ÓRGANO DE CONTROL INSTITUCIONAL
DIRECCIÓN REGIONAL DE SALUD TUMBES

INFORME DE VISITA DE CONTROL
N° 003-2024-OCI/0827-SVC

"ESTADO SITUACIONAL DEL PUESTO DE SALUD EL PORVENIR DE LA MICRO RED ZARUMILLA - DIRECCIÓN REGIONAL DE SALUD TUMBES"

Imagen n.° 4
Filtración de agua en distintas áreas del puesto de salud

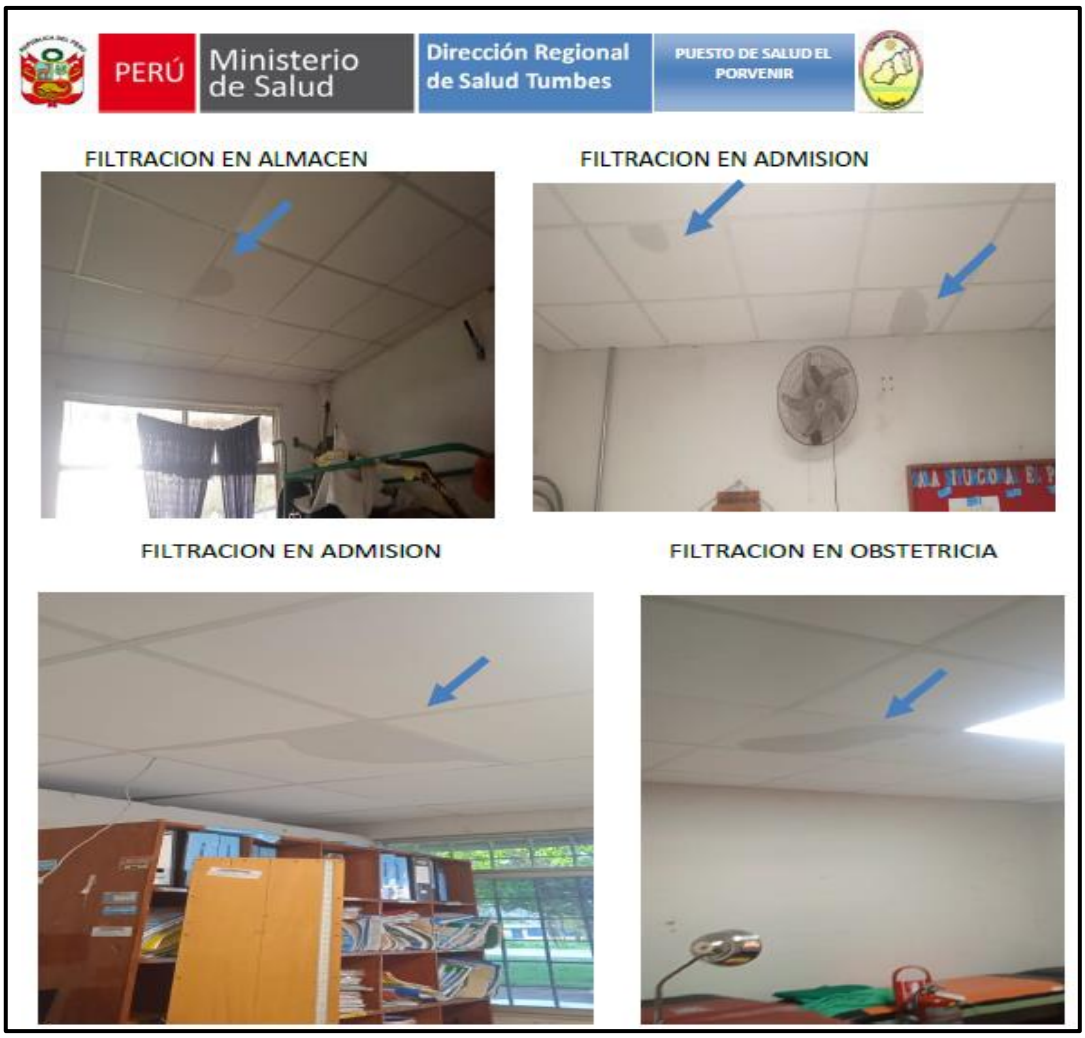
Cuando se presentan lluvias ***existen filtraciones de agua por el techo (sistema cielo raso) del área de tópico y en el ambiente de los servicios higiénicos****;* ***asimismo en el ambiente del módulo que se ha instalado en el mes de noviembre del 2023, también existe una pequeña filtración por el techo (este módulo es utilizado como cadena de frio y para el control del niño sano)****.* (Resalto y Subrayado es agregado).

Conforme lo ha señalado la encargada del citado puesto de salud, se advierte que, como parte de las precipitaciones pluviales suscitadas en los últimos días, **la infraestructura del puesto de salud El Porvenir se afectó**, **debido a que hubo filtraciones de agua por el techo de las áreas de tópico, servicios higiénicos y en el módulo destinado para la cadena de frío y control de niño sano**; estos hechos se corroboran en el contenido del Anexo N° 1 "Evaluación de Daños y Análisis de Necesidades de Salud"[3] (que incluyó información de **lluvia ocurrida el 8 de febrero de 2024**) y sus respectivas fotografías, las cuales se muestran a continuación:

Imagen n.° 6
Fotografías incluidas en la ficha de Evaluación de Daños y Análisis de Necesidades de Salud (EDAN Salud) del 9 de febrero de 2024, en la que se reporta afectación de la cisterna del puesto de salud

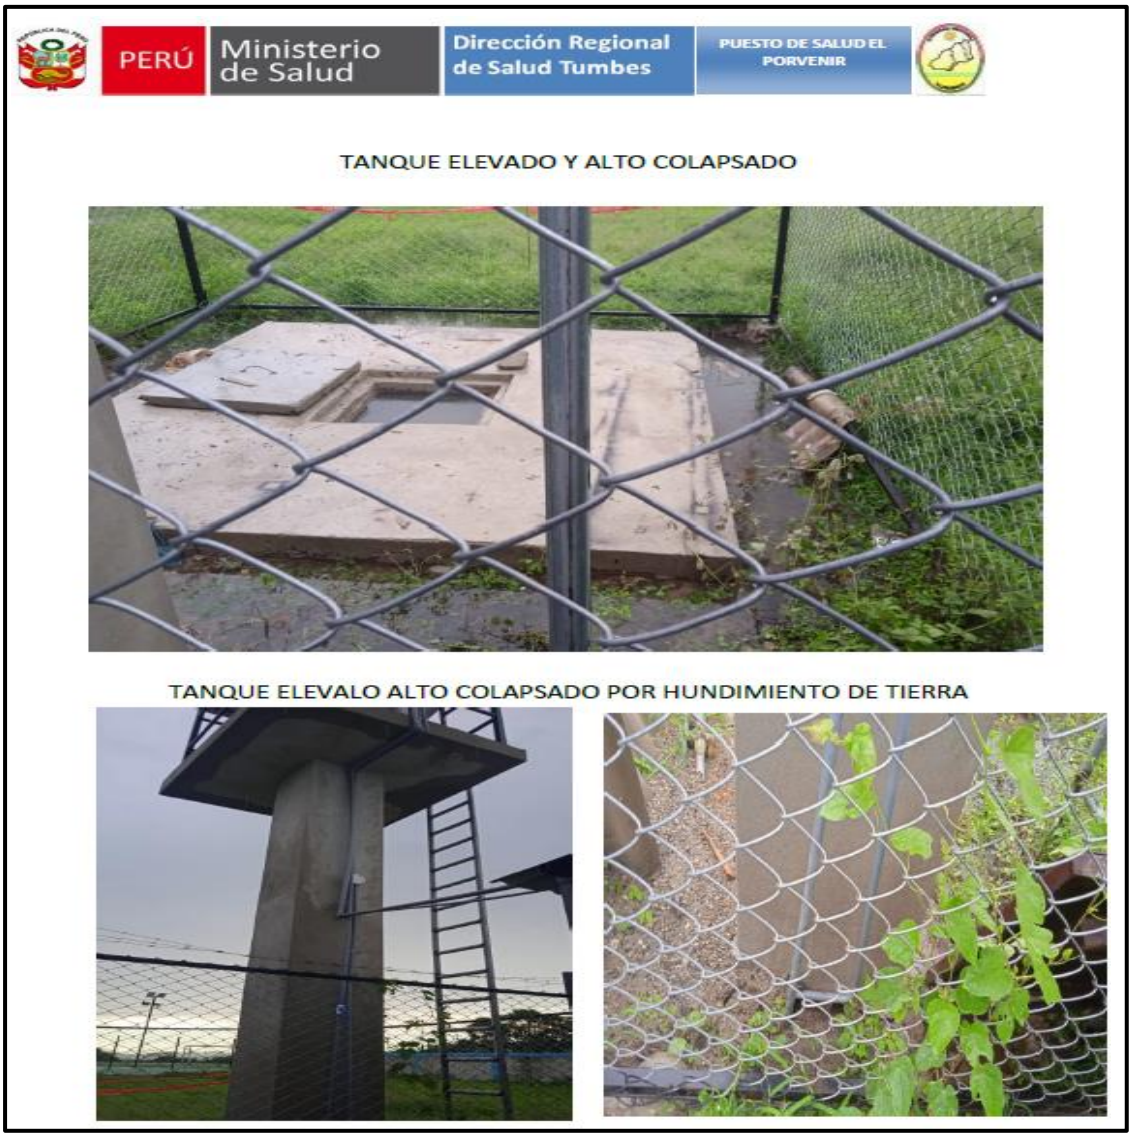
Debo indicarles que aproximadamente en el mes de marzo de 2023 se brindó el servicio de elaboración de la cisterna del puesto de salud; sin embargo, ***en las lluvias presentadas en días previos a la presente visita uno de los muros laterales del cerco de ladrillo que encierra la cisterna ha colapsado, dejándola inoperativa y sin el servicio de agua potable al puesto de salud*** *(el agua es cargada por el personal de salud de las casas colindantes al puesto de salud).* (Resalto y Subrayado es agregado).

Cuando se ha verificado este hecho, se observa además que el tanque de plástico (que se encuentra dentro del cerco perimétrico) presenta abolladura debido a que el muro colapsado ha caído sobre éste. (Resalto y Subrayado es agregado).

Conforme a lo señalado, se advierte que, las precipitaciones pluviales suscitadas en los últimos días, también **<u>ha generado que uno de los muros de ladrillo del cerco que encierra la cisterna de agua colapse, dejándola inoperativa y sin el servicio de agua potable para el establecimiento de salud</u>**; por otro lado, se dejó constancia de la falta de mantenimiento en los alrededores del puesto de salud, debido a la abundante maleza existente, **<u>y la carencia de profesional médico</u>** (desde hace 2 años aproximadamente) para atención de pacientes; parte de estos hechos se corroboran en el contenido del Anexo N° 1 "Evaluación de Daños y Análisis de Necesidades de Salud"[4] (que incluyó información de **lluvia ocurrida el 9 de febrero de 2024**) y sus respectivas fotografías, las cuales se muestran a continuación:
